# 平成29年度調査結果に対する 学識経験者からの見解聴取の議事録について

平成31年2月25日  
総務局 行政管理部 管財課

## 学識経験者①～③からの見解聴取 I 議事録

## 学識経験者①～③からの見解聴取Ⅱ 議事録

○図1 熊本城復旧計画概要

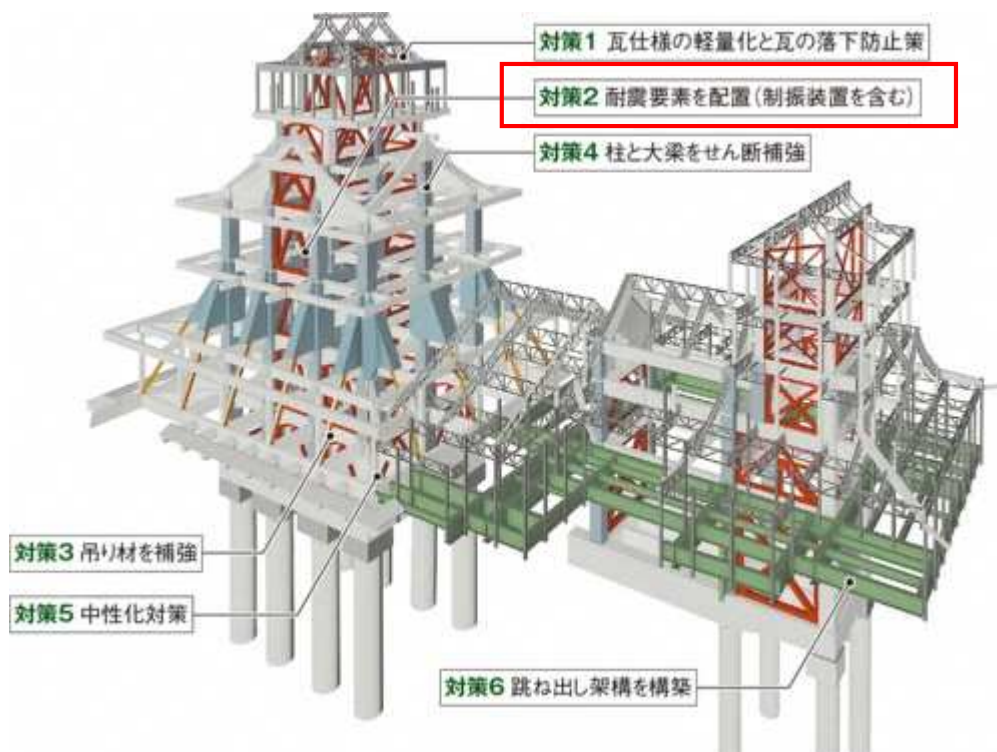
まず前回ご指摘のあった熊本城復旧計画の場合については、図1をご覧ください。

熊本城は昭和 35 年に現在の姿に築造され、その際、天守閣はコンクリート杭にて支持される基礎形式となった。今回の耐震性の強化の検討においては、当初の復旧計画では、鉄骨などを使って建物本体を剛にする耐震補強の計画であったものの、建物本体を剛にした場合、杭に作用する地震力は、補強前よりも過大になることが判明した。そのため、制振補強を採用し、耐震補強よりも杭に作用する地震力を低減する計画となった。

次に、熊本市の本庁舎の建物の補強提案については、建物を剛にして地震に耐える耐震補強とすると、やはり杭に作用する地震力が補強前に比べ、むしろ過大になることから、今回は、杭に作用する地震力を極力小さくするため、建物を必要以上に剛にすることを避けた制振ダンパーによる制振補強という工法を採用し、それに基づいて杭の検討を行っている。また、制振構造特有のエネルギー吸収能力や位相差も考慮して杭に採用する地震力を検討している。このようなことから結果的には熊本城復旧計画と同様の考え方で杭の検討を行うこととなった。そのような検討を行った結果、本庁舎の基礎杭に対しては顕著な効果がみられなかったものである。

○図2 構造計画(行政棟・立面計画)

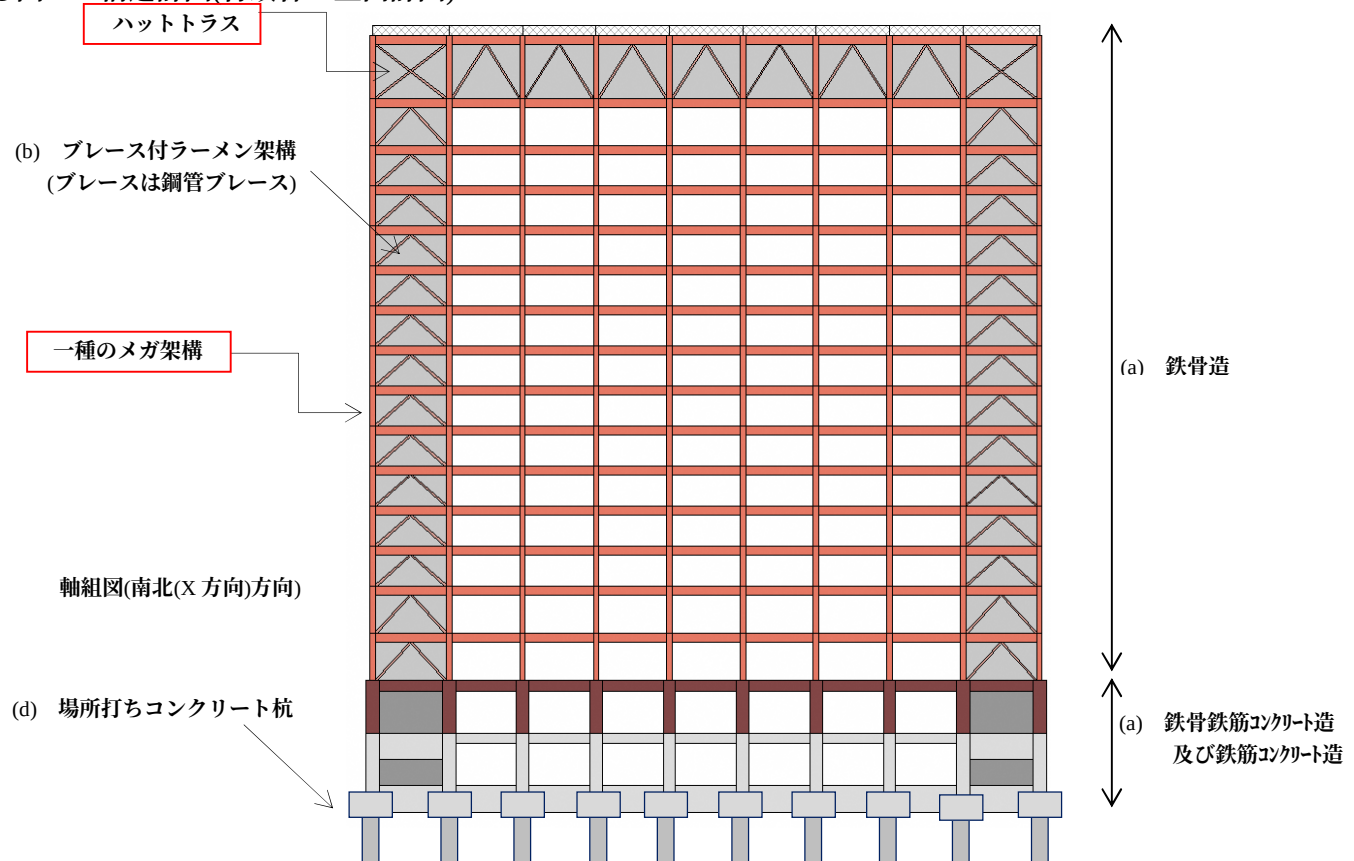
高さ方向に建物を減築することについて、その影響を述べると、まず上部架構については、図2をご覧ください。最上階がハットトラスにて一種のメガ架構を形成しているため、上層階から解体する場合にはそれに代わる架構形式の大幅な見直しが必要となる。また、外装材の変形追従性が小さいため、減築の有無に依らず、外装材の取り換えは必要となる。

本庁舎は、最上階のトラスと南北端部のトラスが繋がることで、きれいなメガストラクチャー架構を形成している。最上階を撤去するのは、建物全体の構造形式に与える影響が大きすぎると思う。

○表2 ボーリング柱状図および地質層序表

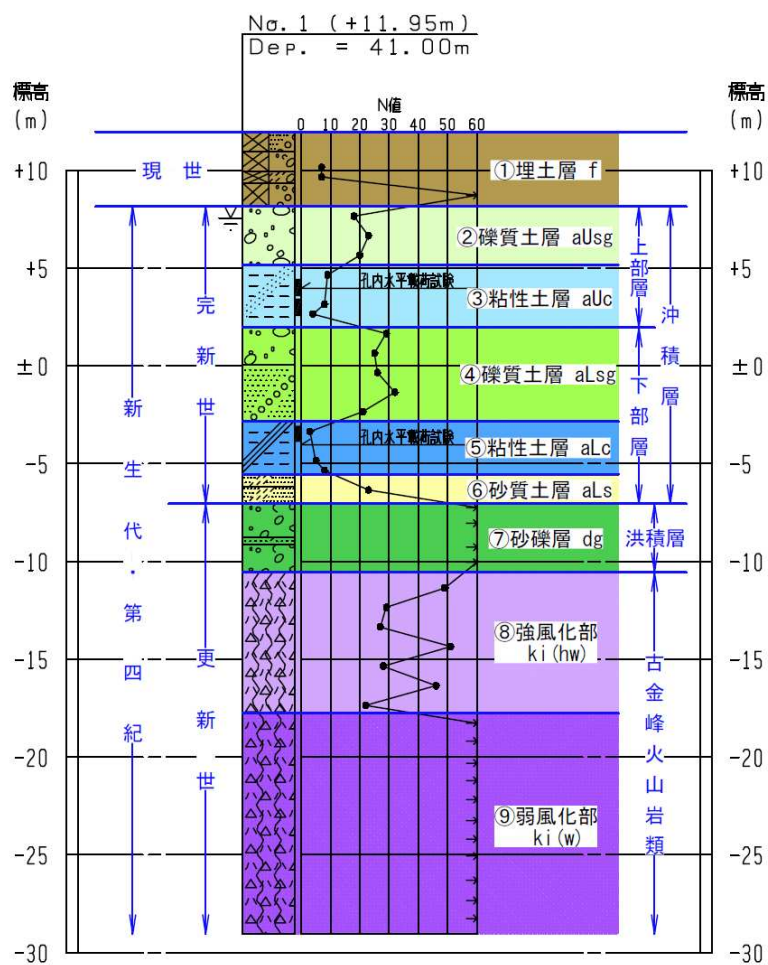
次に下部架構については、杭の耐震設計では、表1に記載のとおり、地震力、いわゆる慣性力と、地盤の変形を考慮する必要がある。減築を行うことにより、杭に作用する地震力、いわゆる慣性力を減らすことは可能となるが、一方、本庁舎の建設地は、表2に記載のとおり、粘土と砂礫が交互に出土する互層であるため、相対的に柔らかい粘土層に生じる地盤の変形が杭に及ぼす影響が大きいことが判っており、この地盤の変形による影響は減築しても減ずることができない。

本庁舎の基礎杭について、減築による損傷の低減効果がこんなに低い理由は何であるのか。

減築により、上部架構に作用する地震力は減ずることはできても、地震による地盤の強制変形は地盤そのものに起因するため、減ずることができない。本庁舎の地盤が礫層と粘土層の互層になっているため、地震時には粘土層で力が加わって強制変形が大きくなる。そのため杭中間部で破損するものが多数存在し続けることになる。そもそも建設当時は、基礎杭に対する耐震性能という概念がなかったことが大きな要因と考えられる。

○図3 地震動時における杭・基礎の損傷状況

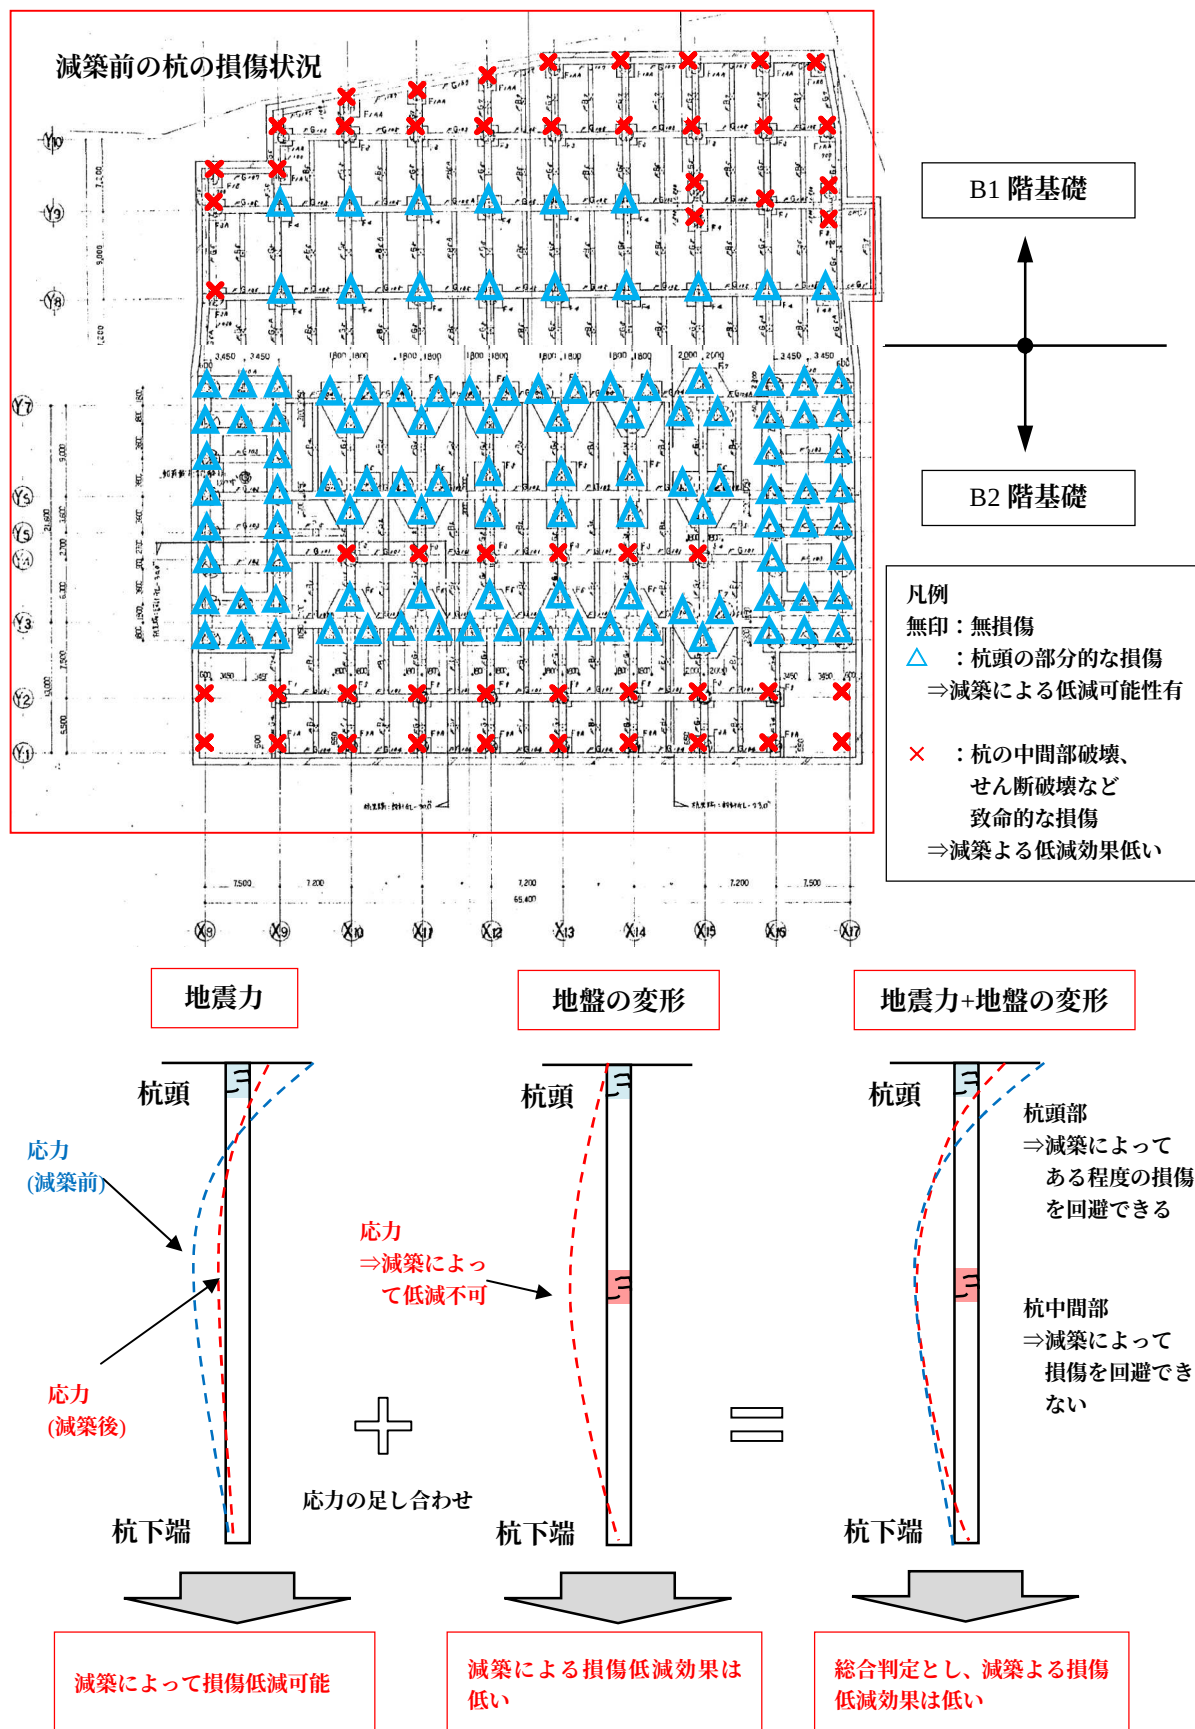
このようなことから、図3に記載のとおり、減築によって地震力、いわゆる慣性力を減じることができた場合でも、地盤の変形による影響が大きいため減築による基礎杭損傷の低減効果は低く、杭頭部は減築によってある程度の損傷を回避できるが、致命的な損傷となる杭中間部の損傷を回避できないという結果となった。
